Doc. No. MA035A-RC-D01 Rev.1

補足説明資料 1-6

Hitz-B52 型の遮蔽設計に関する説明資料

使用済燃料貯蔵施設に係る特定容器等の設計の型式証明申請（Hitz-B52型）

図3 Hit-B52型のモデル化の概要

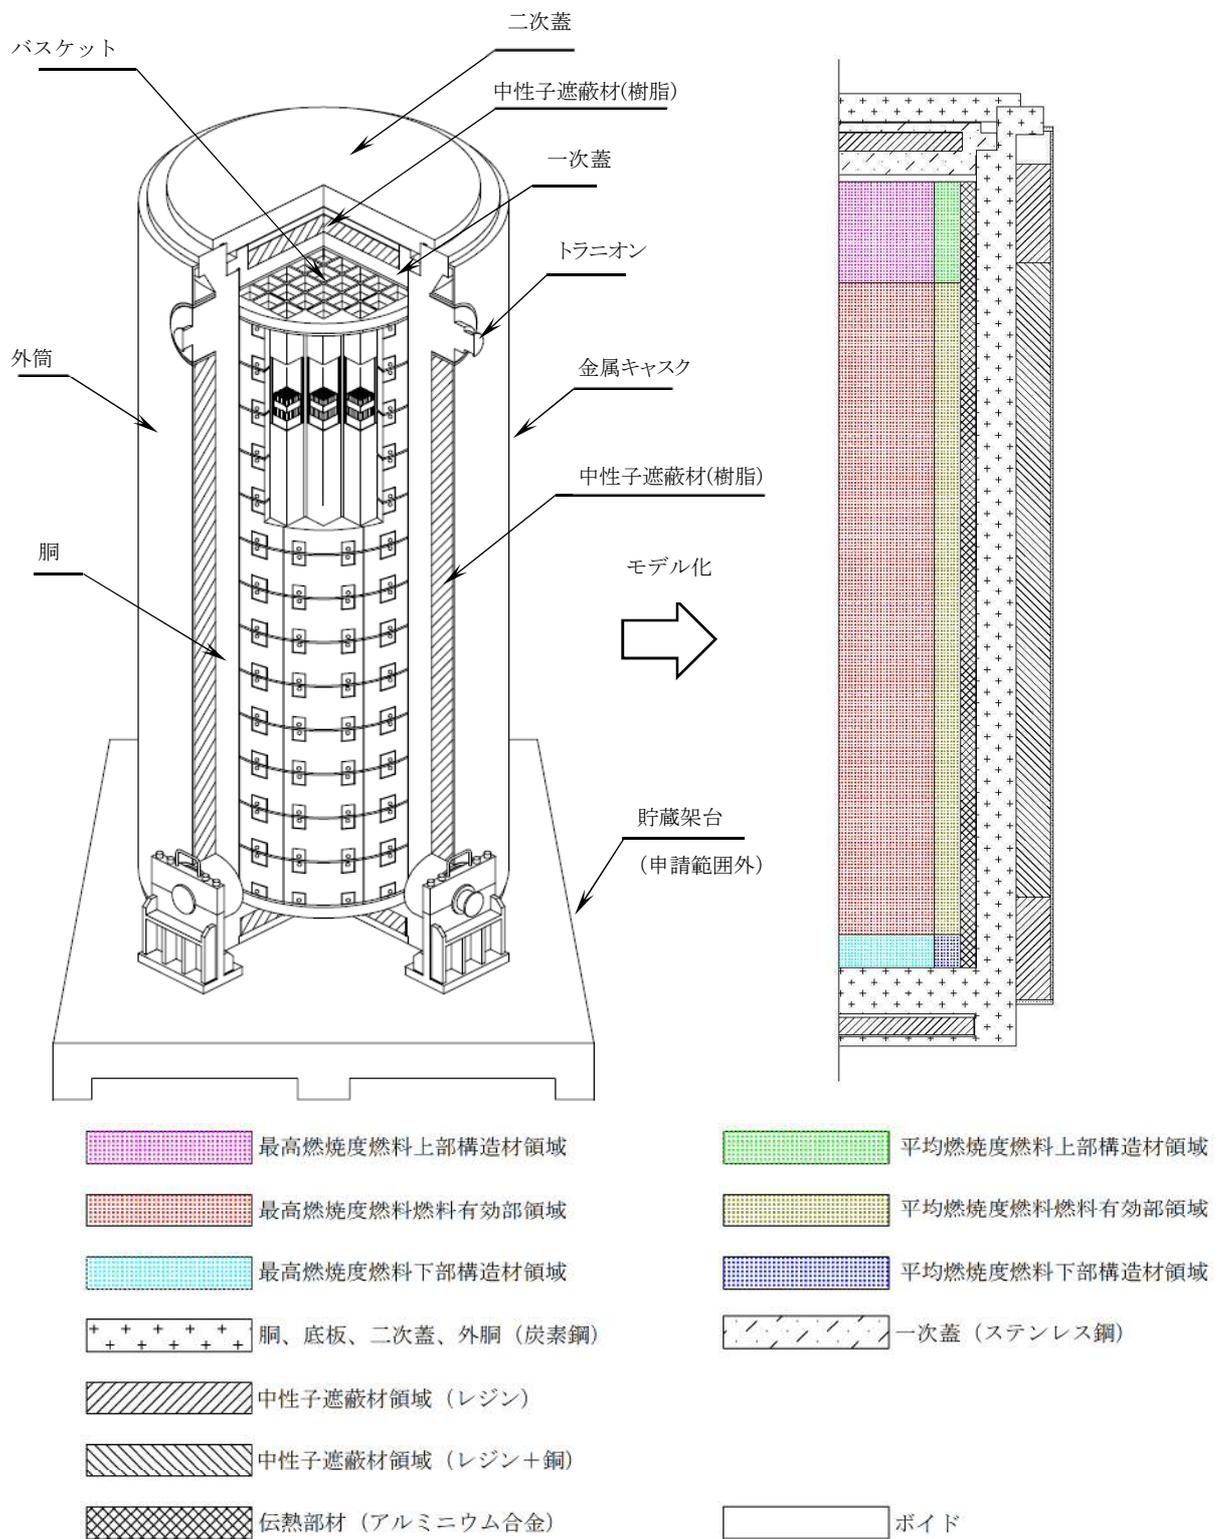
番号	項目	質問日	コメント内容
59	遮蔽	2018/11/2	<p>【補足説明資料 1-6 Hitz-B52 型の遮蔽設計に関する説明資料】(Doc.No.MA035A-RC-D01 Rev.0) (平成 30 年 11 月 2 日説明資料)</p> <ul style="list-style-type: none"> <li>・ P.10 図 3 において、頭部及び底部中性子遮蔽材部にモデル図には示されていない均質化領域、支持構造物、貫通孔の存在等がある場合は詳細を示し、評価手法及び評価結果に与える影響を説明すること。</li> </ul>
105	遮蔽	2019/8/9	<p>【No.59 関連】【補足説明資料 1-6 Hitz-B52 型の遮蔽設計に関する説明資料】(Doc.No. MA035A-RC-D01 Rev.0) (平成 30 年 11 月 2 日説明資料)</p> <ul style="list-style-type: none"> <li>・ 添付書類・特定容器などの安全設計に関する説明書の P1-28 の第 1-6 図に記載のある一次蓋貫通孔は中性子遮蔽材を貫通していないのか説明すること。また、貫通孔がステンレス部のみである場合も含めて、通常時は貫通孔内が金属部材等で塞がれているのか説明すること。</li> </ul>
106	遮蔽	2019/8/9	<p>【No.59 関連】【補足説明資料 1-6 Hitz-B52 型の遮蔽設計に関する説明資料】(Doc.No. MA035A-RC-D01 Rev.0) (平成 30 年 11 月 2 日説明資料)</p> <ul style="list-style-type: none"> <li>・ 質問管理票に対する回答（遮蔽関連）（その 4）の P10 の図 59-1 の一次蓋レジンは容器中心軸に対して左右対称となっていないが、構造の詳細を示した上で遮蔽評価での取り扱い方法を説明すること。</li> </ul>

補足説明資料 1-6 の P.10 図 3 中の Hitz-B52 型のモデル化の概要図に示す一次蓋レジン部及び底部レジン部に均質化領域、支持構造物及び貫通孔は存在しないが、局所的に中性子遮蔽材が欠損するような部材（以下「支柱」という。）とバルブ部の存在による中性子遮蔽材（以下「一次蓋レジン」という。）の欠損に関しては、遮蔽解析のモデル化において以下のように考慮している。

以上により、Hitz-B52 型の遮蔽設計では、「補足説明資料 1-6 Hitz-B52 型の遮蔽設計に関する説明資料」(Doc.No.MA035A-RC-D01) の P.10 図 3 に示すモデルによる遮蔽解析評価で問題は無い。

図4 線量当量率評価位置

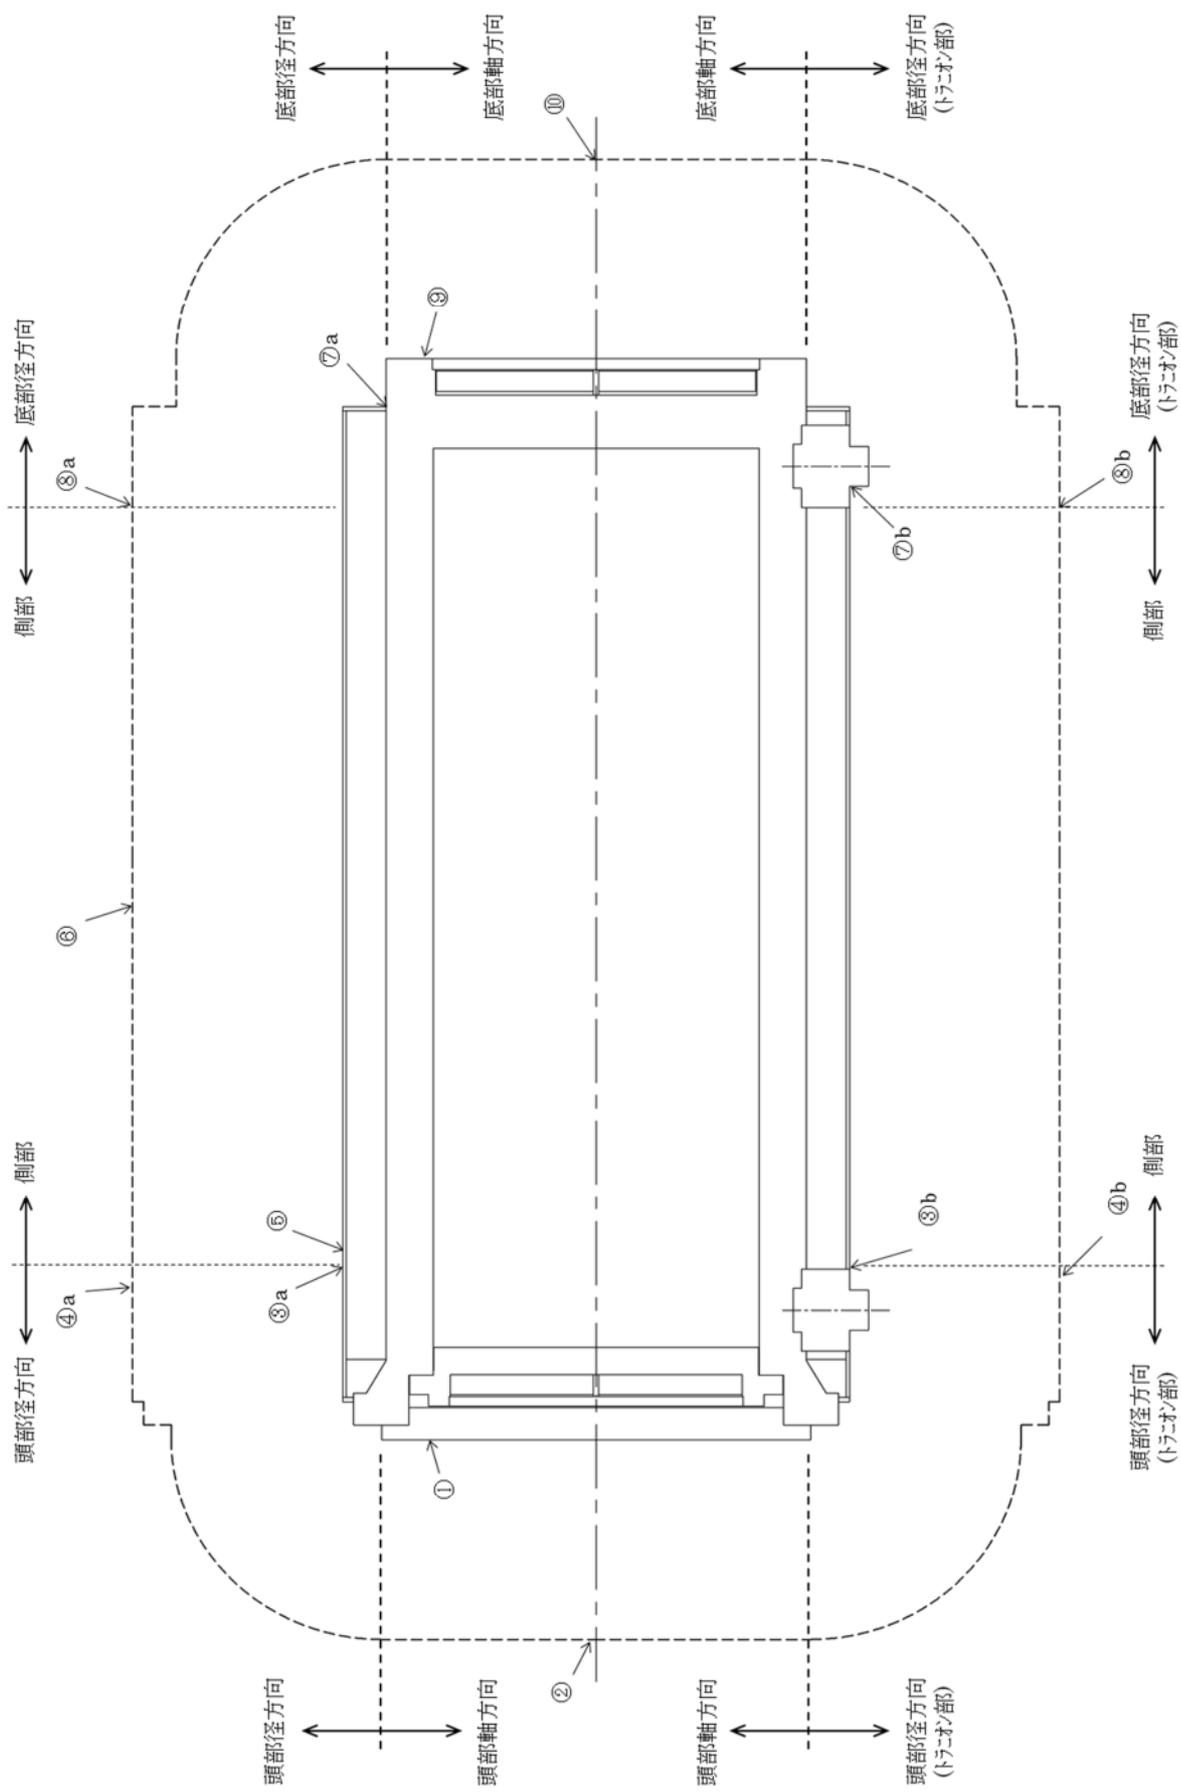
番号	項目	質問日	コメント内容
60	遮蔽	2018/11/2	<p>【補足説明資料 1-6 Hitz-B52 型の遮蔽設計に関する説明資料】(Doc.No.MA035A-RC-D01 Rev.0) (平成 30 年 11 月 2 日説明資料)</p> <p>・P.13 図 4 トラニオン近傍の線量当量率について、トラニオンのために中性子遮蔽材が不足しているにもかかわらず、トラニオンがない場合の評価位置⑦a での値を超えないことを説明すること。</p>

モデル B による線量当量率評価結果を表 60-1 に、各モデル図を図 60-1 に、最大線量当量率を与える位置を図 60-2 に、各モデルの中性子線量当量率の等値線図比較を図 60-3～図 60-4 に示す。表 60-1 より、モデル B における対象評価位置（⑦a-1）とモデル A の対象評価位置（⑦a）の結果を比較すると、モデル B の線量当量率が上回る結果となっている。これはトラニオンを全周にわたり存在させることで、中性子遮蔽材であるレジンが減少したことによる中性子線量当量率の上昇が主な要因と考えられるが、表面及び表面から 1m 離れた位置における線量当量率の基準値である 2mSv/h（2000 $\mu$ Sv/h）及び 100 $\mu$ Sv/h と比較すると、その上昇幅は微小である。

別紙 5-1 図 DOT3.5 の解析フロー図

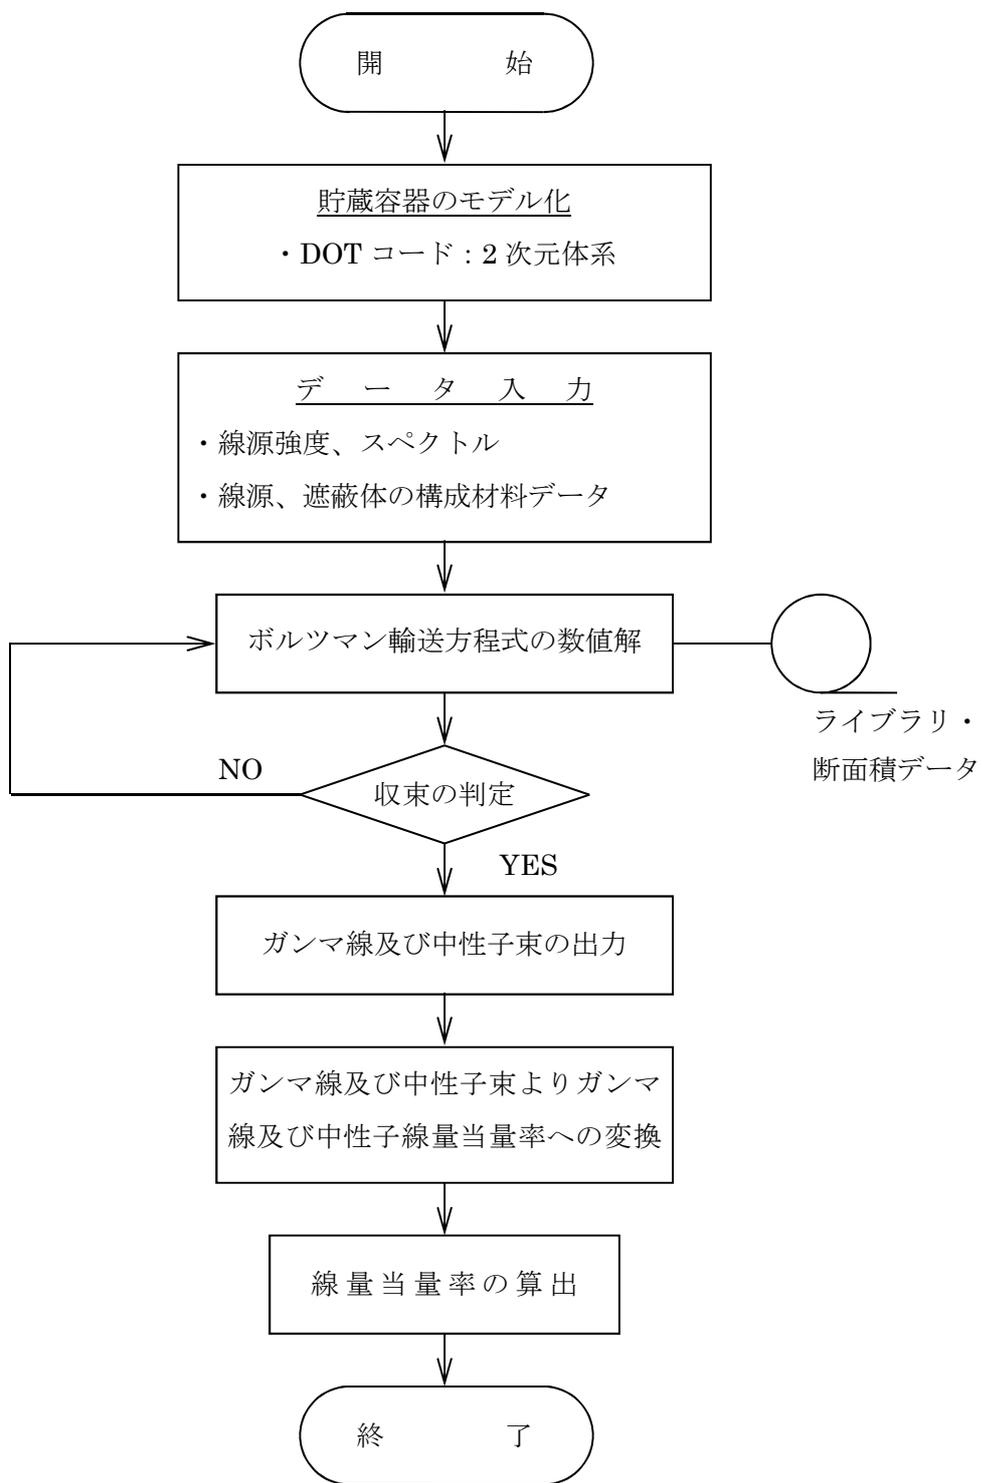
番号	項目	質問日	コメント内容
63	遮蔽	2018/11/2	<p>【補足説明資料 1-6 Hitz-B52 型の遮蔽設計に関する説明資料】(Doc.No.MA035A-RC-D01 Rev.0) (平成 30 年 11 月 2 日説明資料)</p> <ul style="list-style-type: none"> <li>・二次元輸送計算コード DOT3.5 の妥当性について資料を追加すること。</li> </ul>

DOT3.5 の解析フローを別紙 5-1 図に示す。
